SAS RANCHERE

# Réponse aux observations émises dans le cadre de la participation électronique du public

Projet de lotissement « PA2 »

**Autorisation de défrichement et permis d'aménager**

Figure 1 : Nouvelle emprise foncière du projet de lotissement PA2 (Source : Cabinet VRD AUIGE – Juillet 2018)

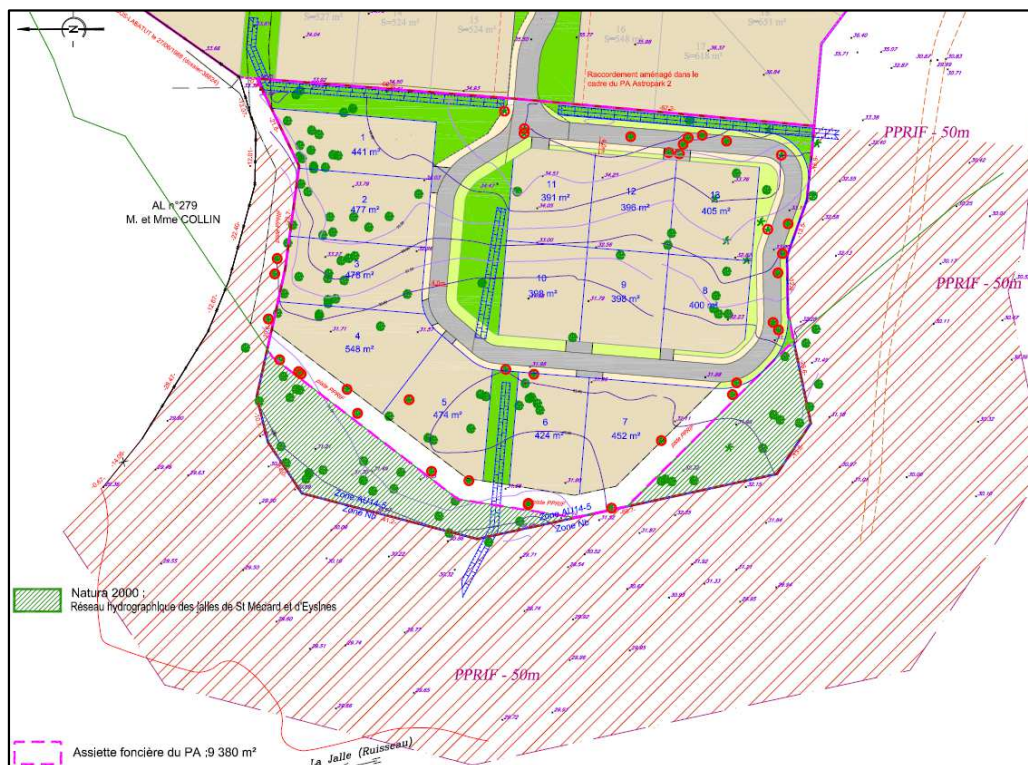
La maîtrise d'ouvrage a modifié l'emprise du projet de lotissement PA2 objet de l'étude d'impact. Ainsi, il n'impacte plus le site Natura 2000 « Réseau hydrographique des Jalles de St Médard et d'Eysines » ni la ZNIEFF 2 « Réseau hydrographique de la Jalle, du camp de Souge à la Garonne et marais de Bruges ».
